PREFET DE LA MANCHE

Préfecture
Service de la Coordination des Politiques Publiques
et de l'Appui Territorial
Bureau de l'Environnement et de la Concertation Publique
Réf : n° 17-404-GH

ARRETE COMPLEMENTAIRE
MODIFIANT L'ARRETE D'AUTORISATION D'EXPLOITER
UNE UNITE DE FABRICATION DE PRODUITS LAITIERS
S.C.A. MAÎTRES LAITIERS DU COTENTIN
A MEAUTIS

Annexe 1 :
- Plan d'implantation

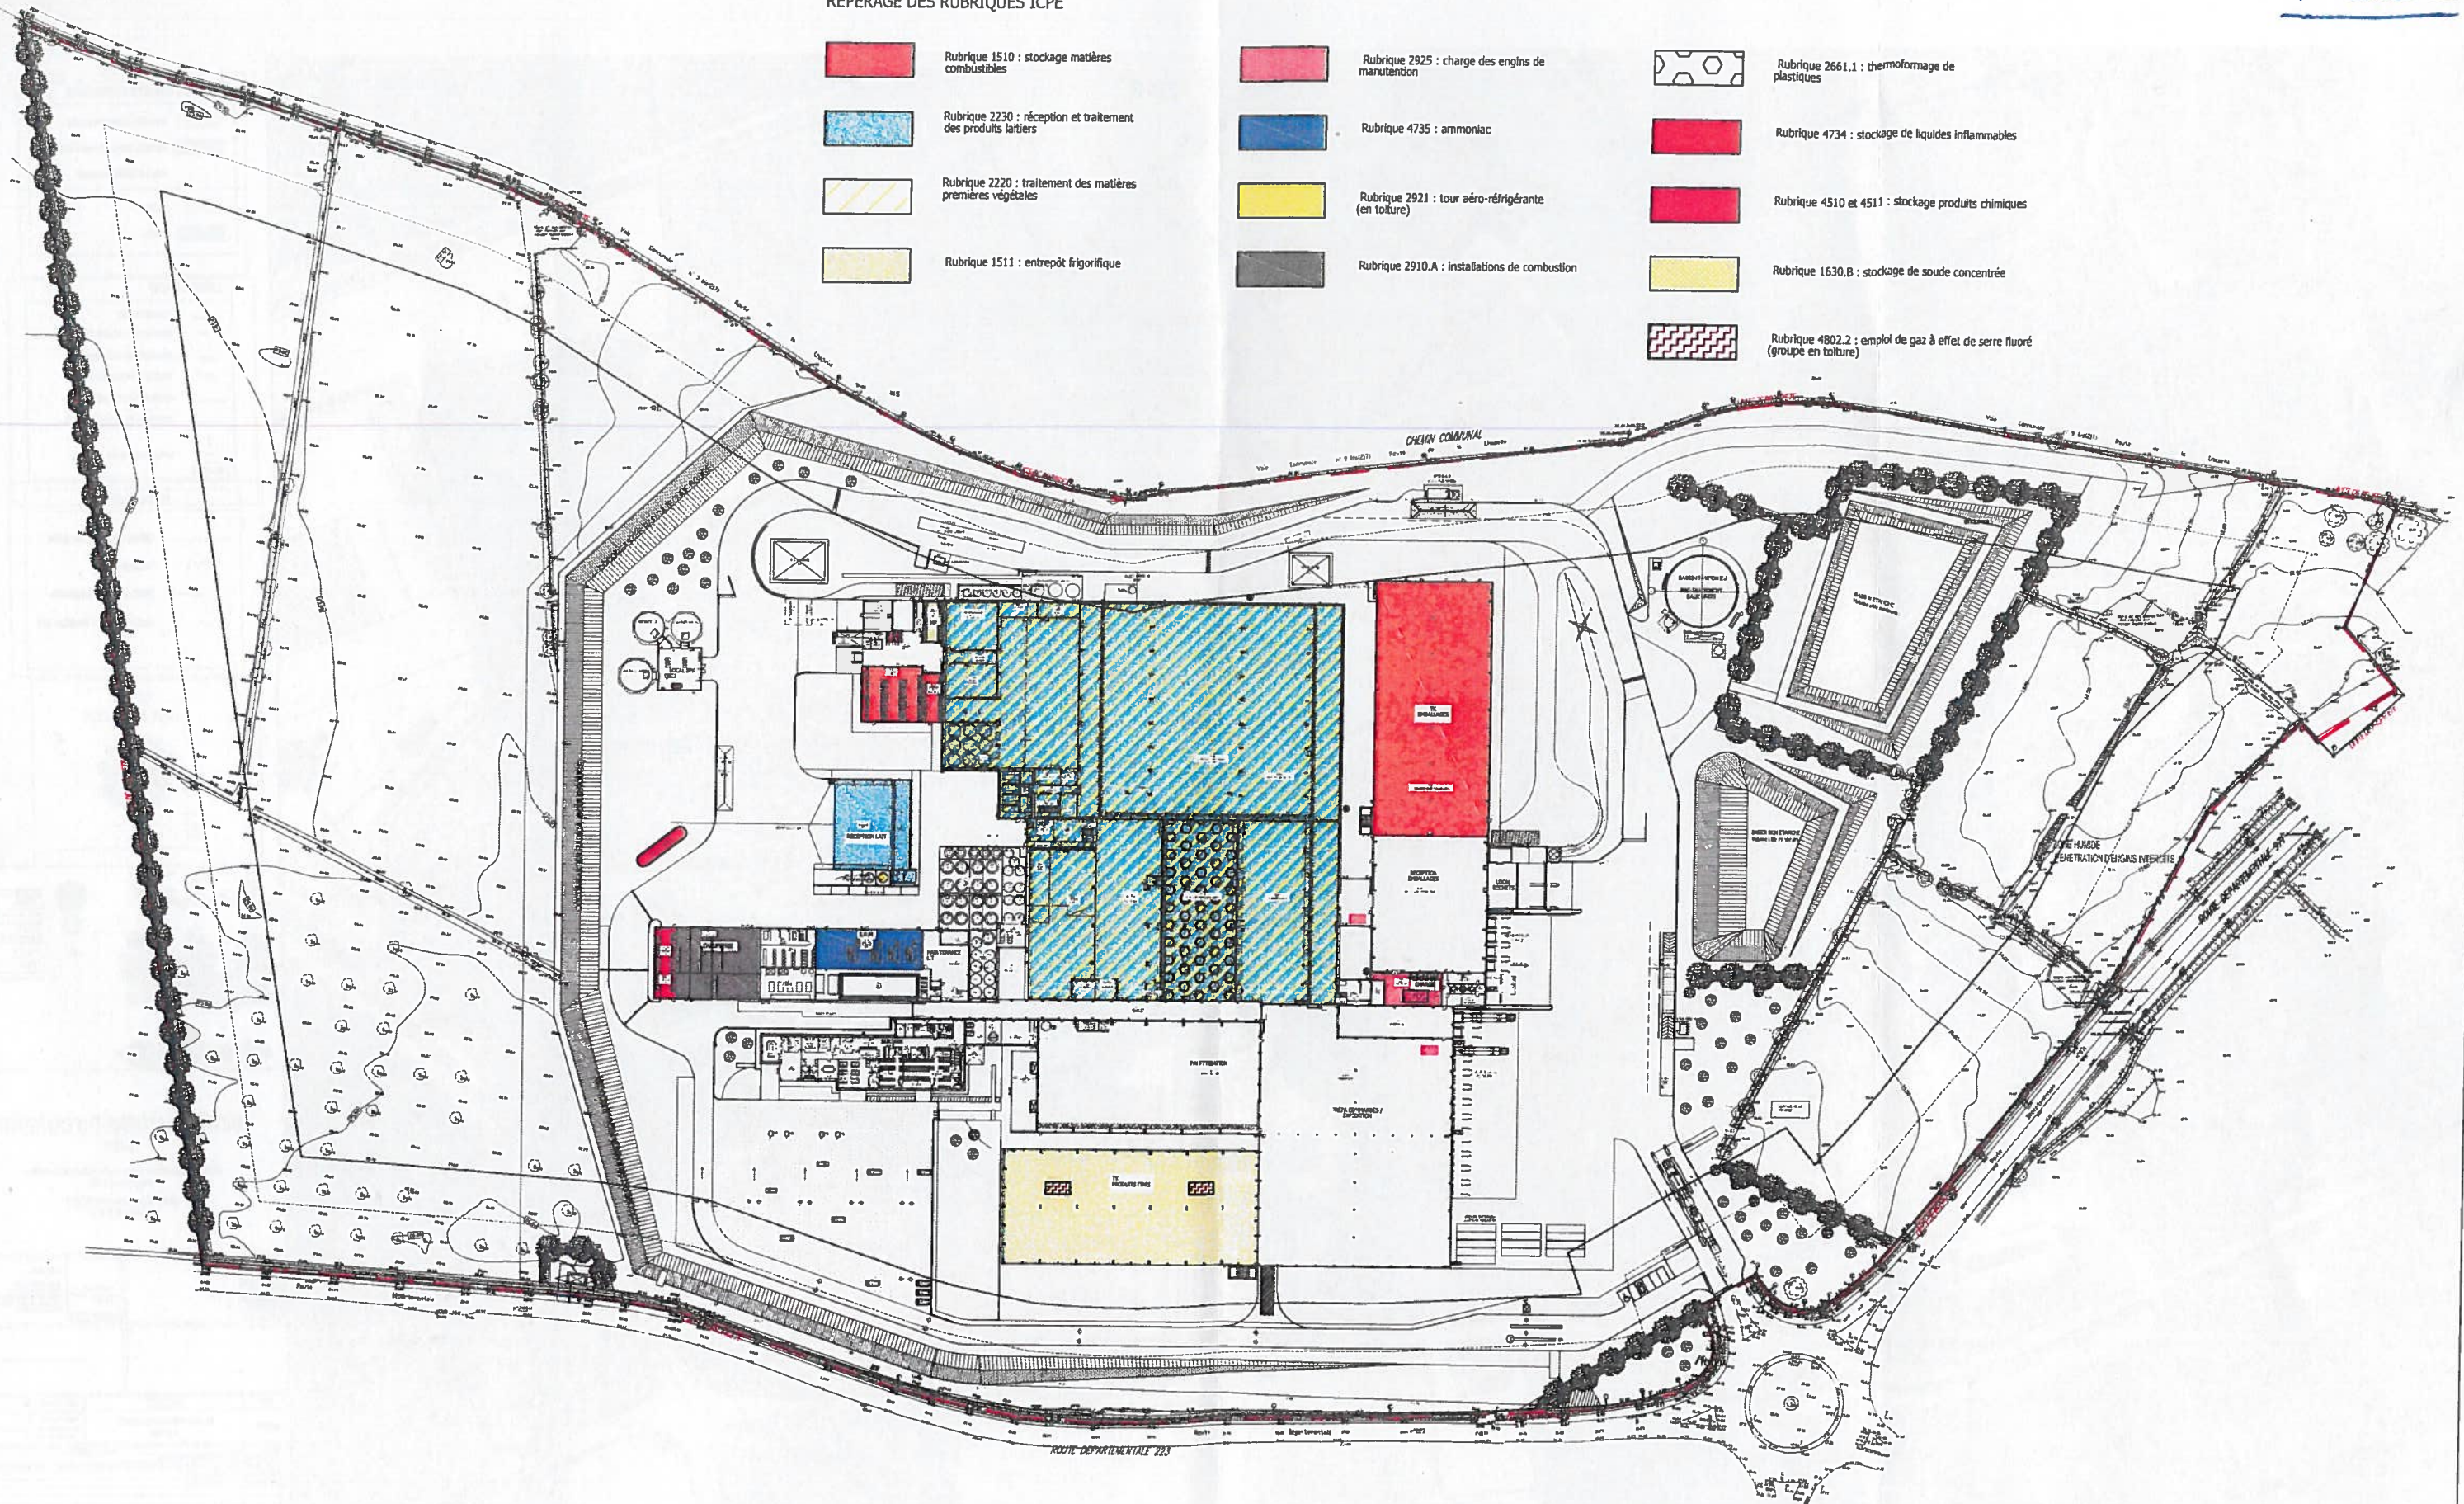
Le plan joint en annexe 1 de l'arrêté préfectoral du 9 décembre 2015 susvisé est remplacé par le plan joint en annexe 1 du présent arrêté.
